## 改善箇所説明図

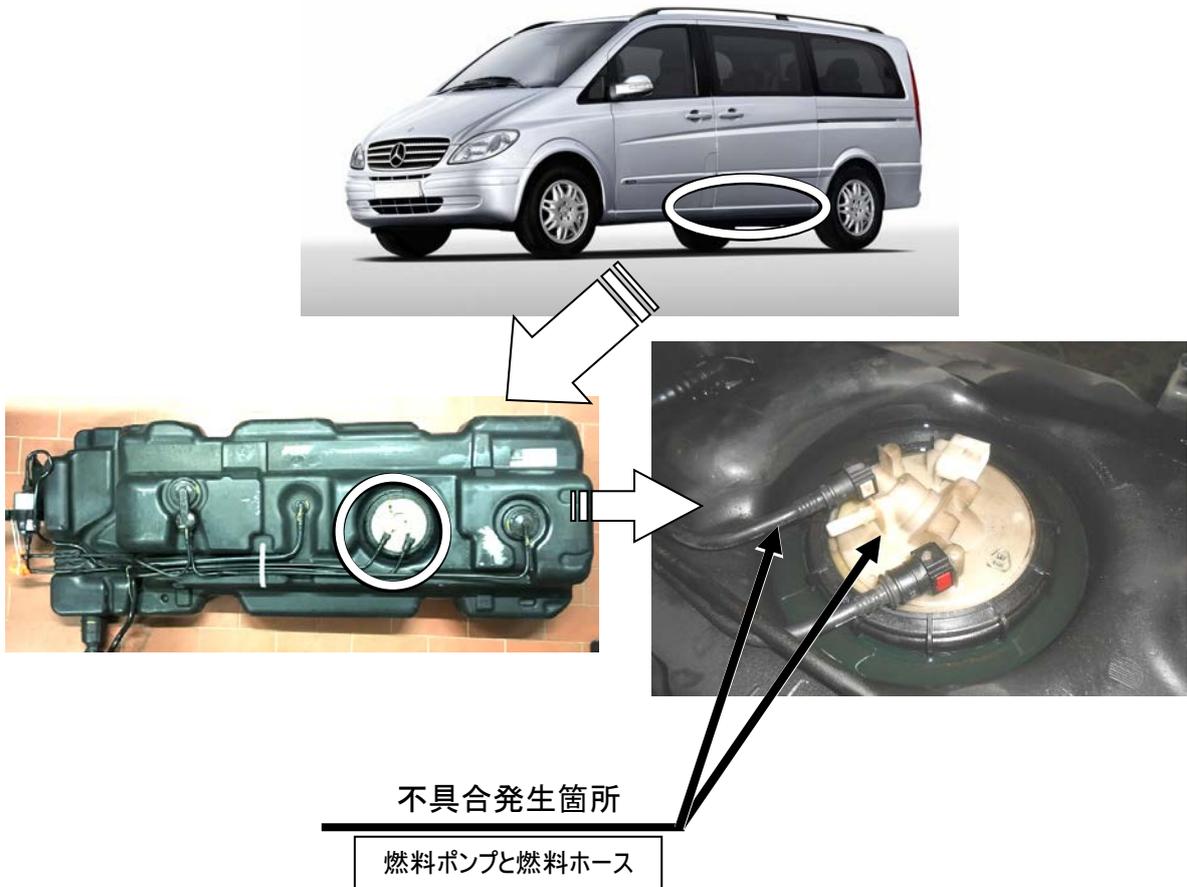
燃料タンクに装着されている燃料ポンプにおいて、車両搭載時の組み付けが不適切なため、リターンノズルに引張力がかかっているものがある。そのため、使用過程での負荷により当該リターンノズルに亀裂が生じ、燃料が漏れるおそれがある。

注:  は新品に交換する部位を示す

全車両、燃料ポンプと燃料ホースを新品に交換し、適切に組み付ける。
